5　マニュアルトランスアクスル

変更概要

トヨタ セリカ修理書／追補板（品番 62331,1990 年 8 月発行）の内容に以下の項目を変更および追加しました。
1 シフトレバーの脱着要領の変更 また、シフトレバーは非分解になりました
2 トランスアクスルオイルクーラーの脱着要領の追加（GT-FOUR RC）

シフトレバー & コントロールケーブル

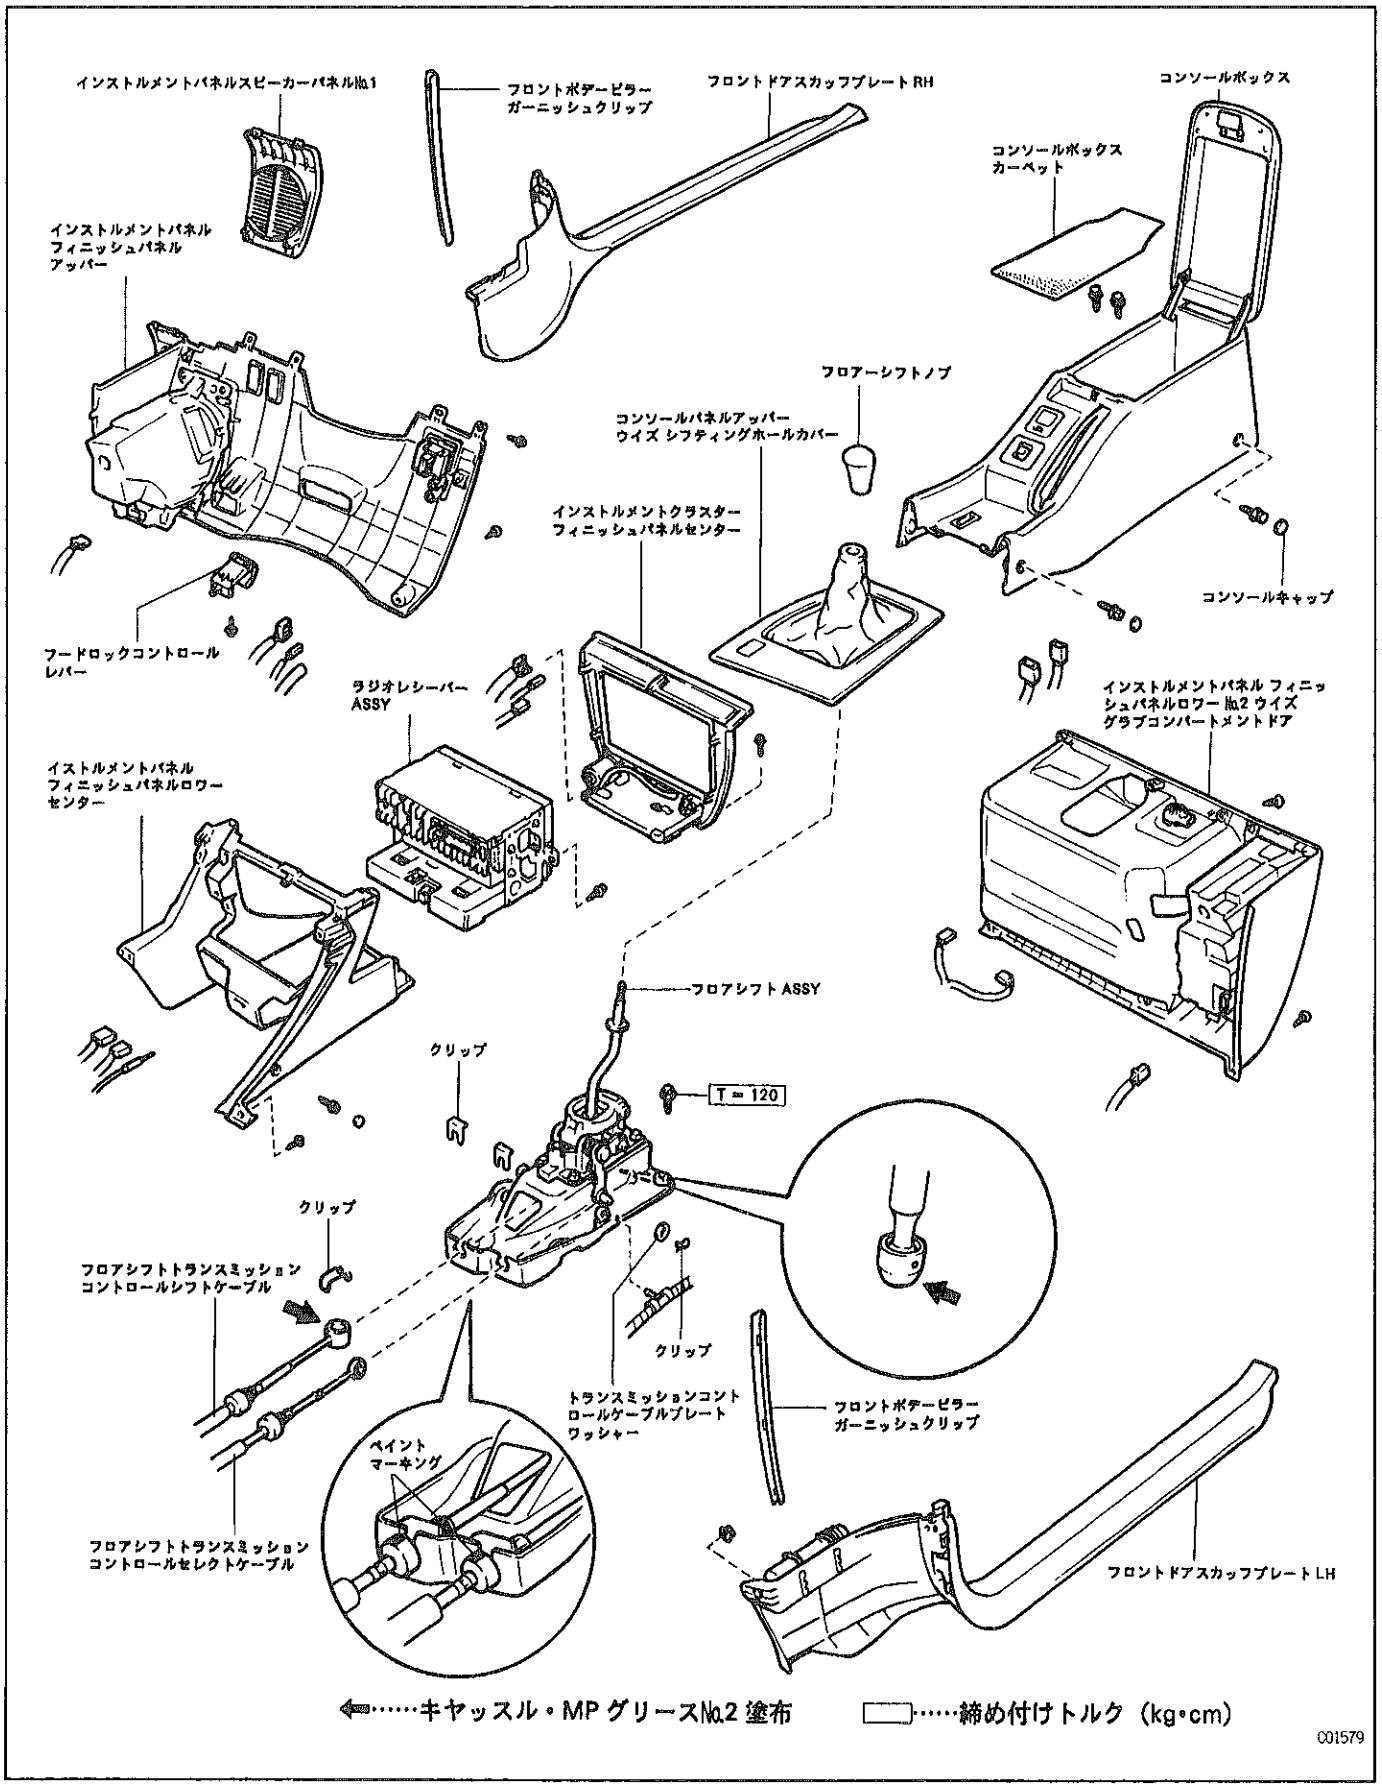
注意
- ケーブルの先端を持ってこじらない。
- ケーブルおよびブーツ部をたたくなど無理な力をかけない。
- ケーブル取り扱い時、曲げ半径を 150㎜以下にしない。
- ケーブルとリテーナー接続時、ケーブル取り付け部のペイントマーキングをリテーナーのスリットに合わせて組み付ける。
